Modulo per la presentazione delle osservazioni per i piani/programmi/progetti sottoposti a procedimenti di valutazione ambientale di competenza statale

ID: Codice procedura (ID_VIP/ID_MATTM):10844

Impianto per la produzione di energia elettrica da fonte eolica, costituito da 6 aerogeneratori della potenza complessiva di 37,2 MW, un sistema di accumulo da 25 MW e relative opere connesse in località "Rempillo" nel comune di Pitigliano (GR).

ALLEGATO alle OSSERVAZIONI all' IMPIANTO EOLICO denominato REMPILLO nel COMUNE di PITIGLIANO (GR). Composto da n. 5 immagini e n. 5 pagine

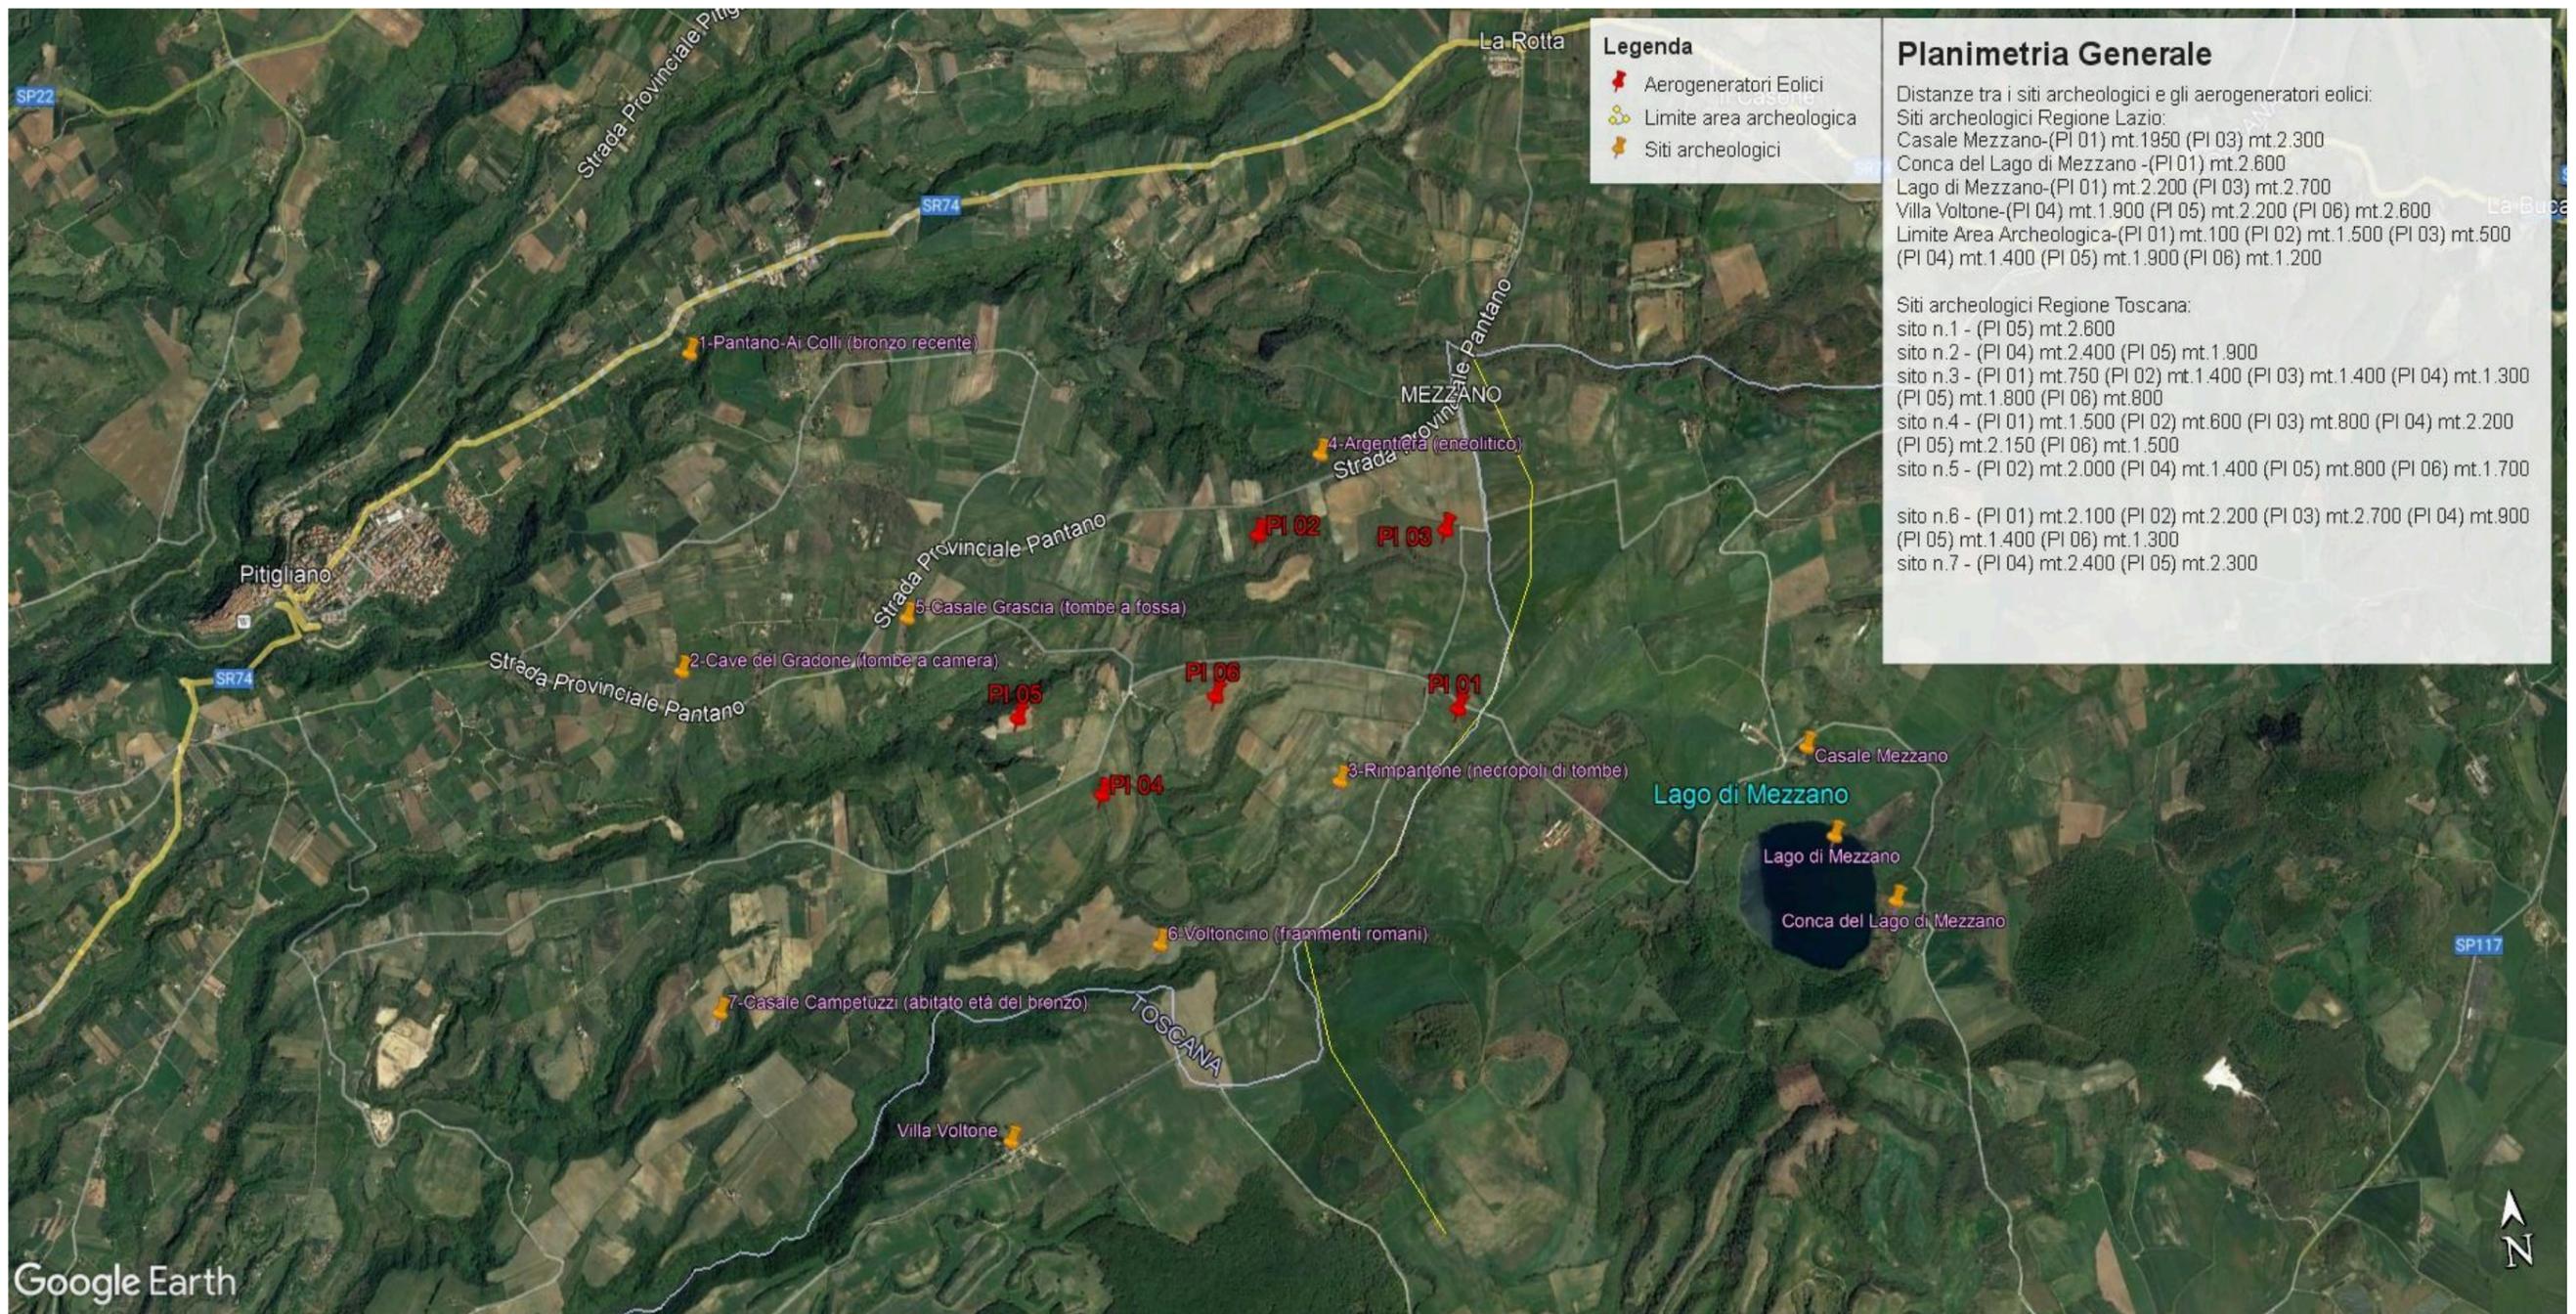
Inoltre, la zona in cui insisterebbe l’impianto eolico industriale Rempillo è compresa nelle fasce di rispetto di 3 km di diversi beni archeologici tutelati dalla parte II del Codice dei Beni Culturali (vedi Allegato, immagine n. 3). Inoltre le pale P04 e P05 ricadono all’interno di un’area archeologica che la Proponente vorrebbe cancellare per il semplice fatto che non è riportata nel documento regionale ma nel documento provinciale come meglio dettagliato nell’Osservazione n. 5. Alla luce di quanto documentato appare chiaro quindi che la collocazione dell’impianto non ha tenuto conto alcuno dei vincoli dell’area nella quale è stato progettato e l’inserimento dell’impianto eolico nel paesaggio e sul territorio non è corretto (Allegato IV delle Linee guida nazionali di cui al D.M dello Sviluppo economico del 10.09.2010).

Immagine n. 3. Impatti dei sei aerogeneratori (in rosso) ricadenti nelle fasce di rispetto dei 3 km dai Beni Culturali (in giallo) e quindi in **area non idonea** al loro insediamento (ex art 20 co. 8 lettera c quater del D.Lgs n. 199/2021 e ss.mm.ii). **Inoltre si segnala che le pale P04 e P05 ricadono all'interno di un'area archeologica e quindi in altra area non idonea.**

Immagine n. 4 Situazione di saturazione da impianti FER nella provincia di Viterbo. Non sono riportati gli impianti fotovoltaici e agrivoltaici che hanno inciso per buona parte nel cumulo di impianti FER per superare già nel 2023 gli obiettivi del PNIEC assegnati alla Regione Lazio per il 20230.

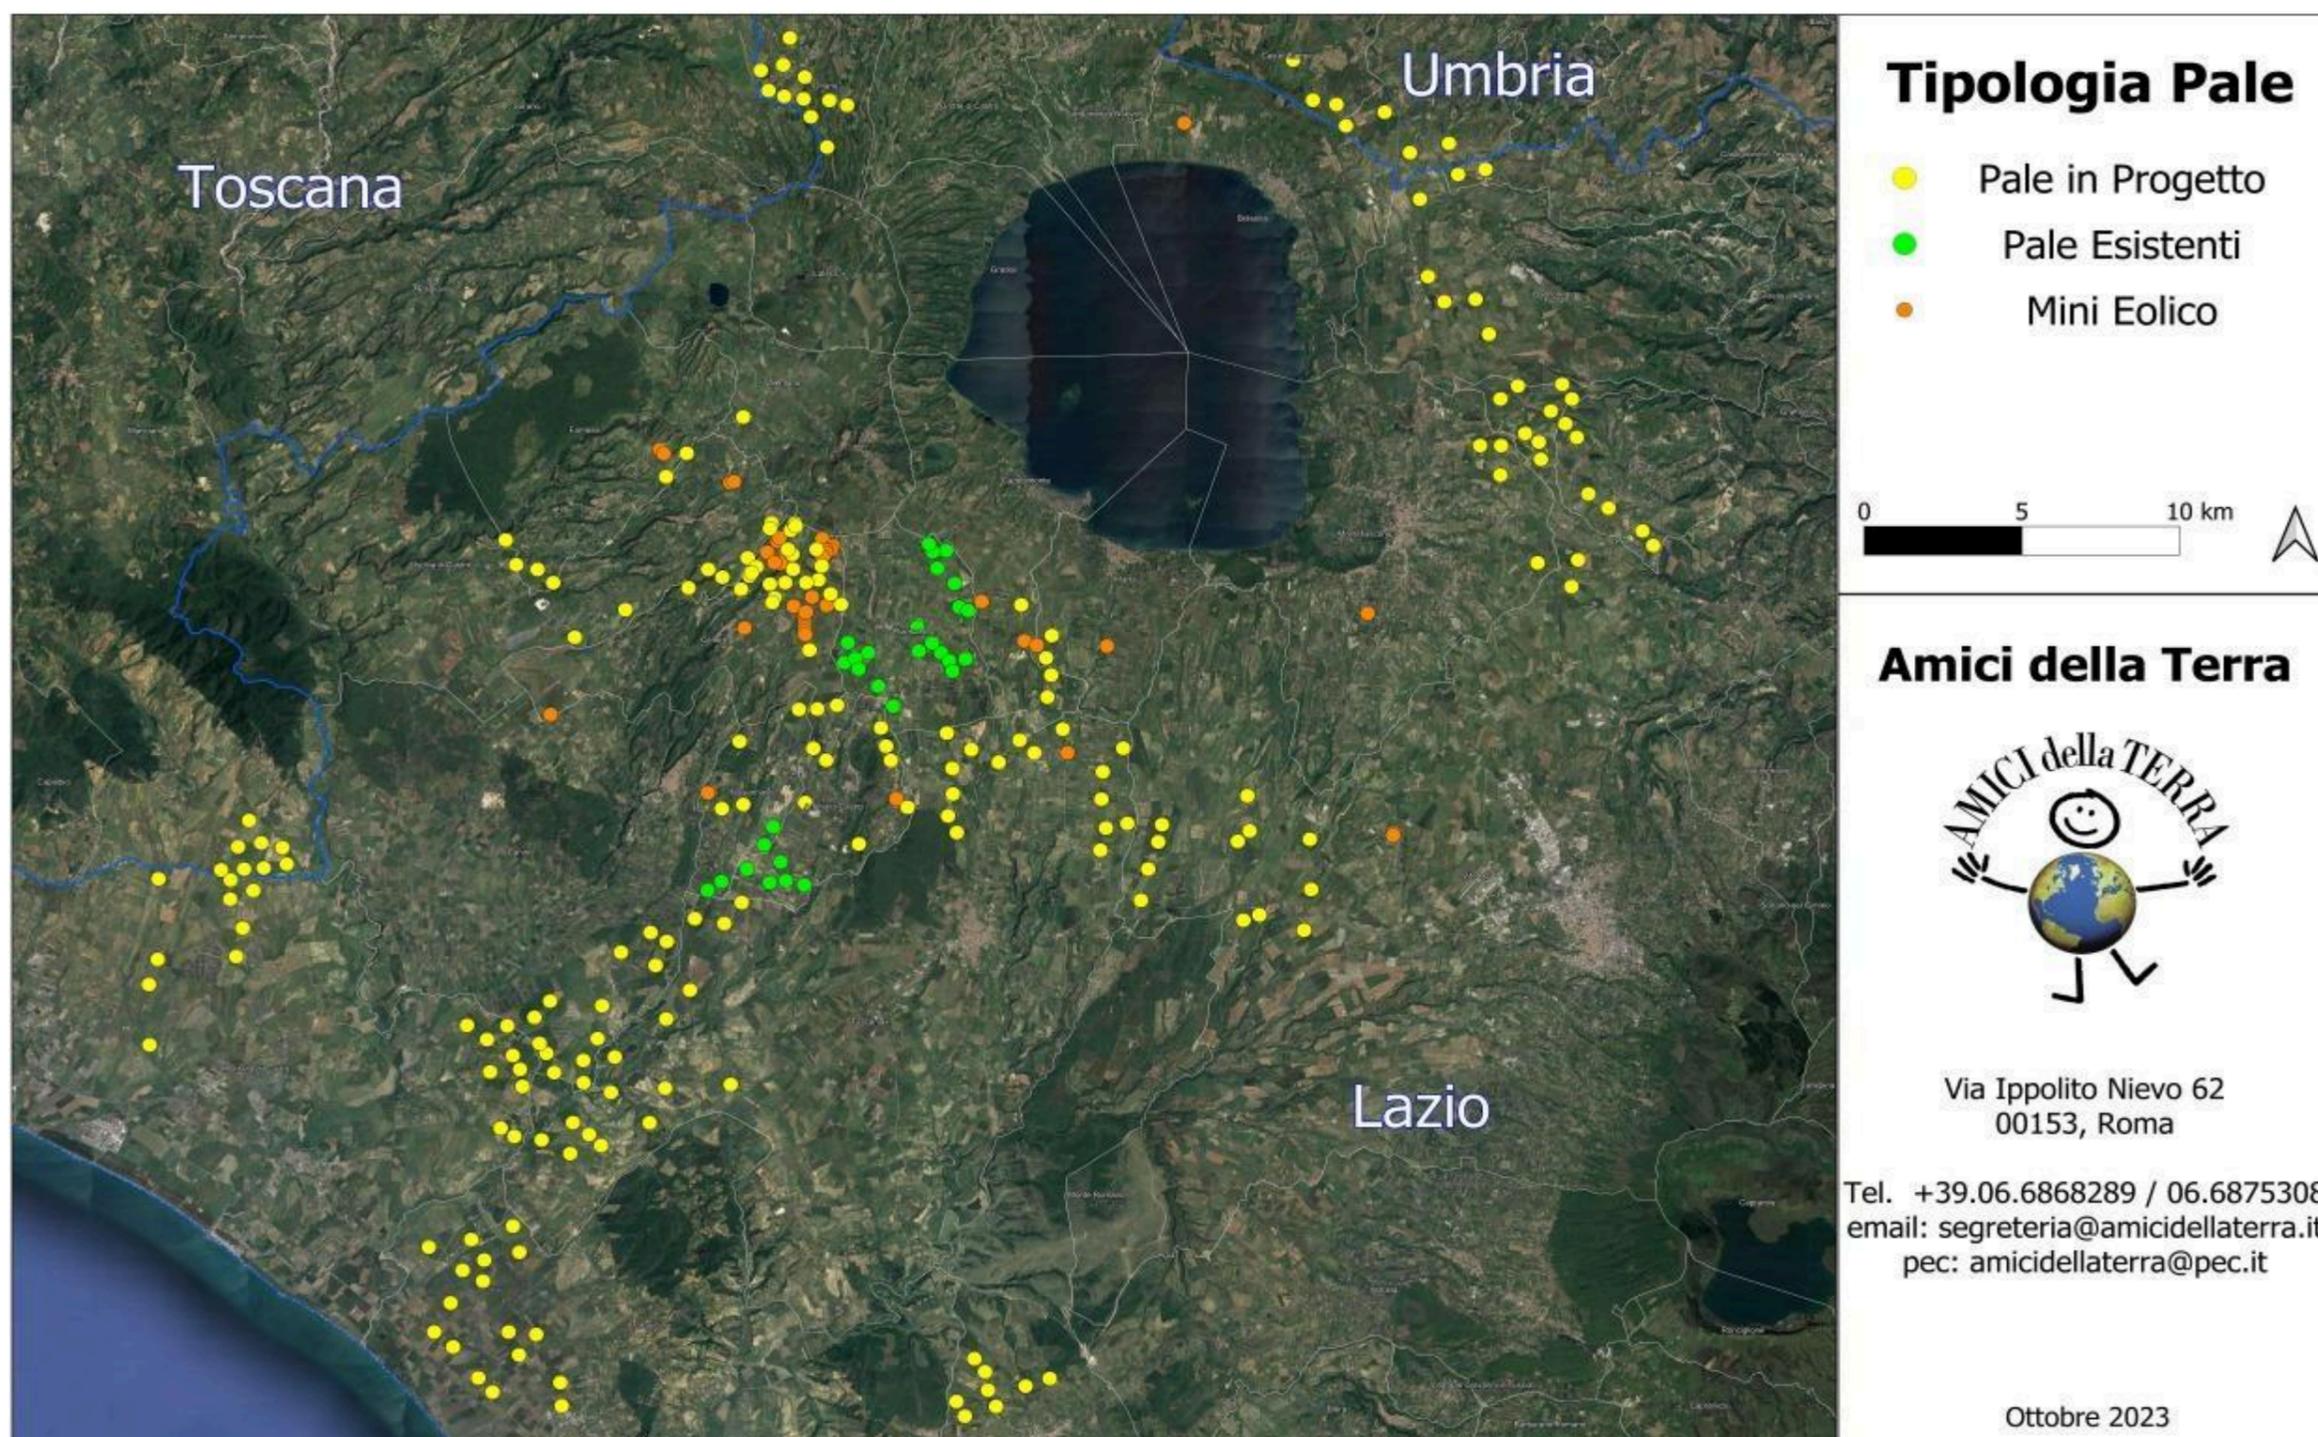
nn. 1 e 2 e crea anche degli impatti negativi anche sui beni naturalistici come verrà dettagliato nell'Osservazione n. 4. Inoltre andrebbe a sommarsi al già enorme cumulo di impianti eolici e fotovoltaici e geotermici che già creano una elevata criticità ambientale nella provincia di Viterbo e interferiscono anche con il territorio toscano come si può vedere dalle immagini nn. 4 e 5 dell'Allegato n. 1.
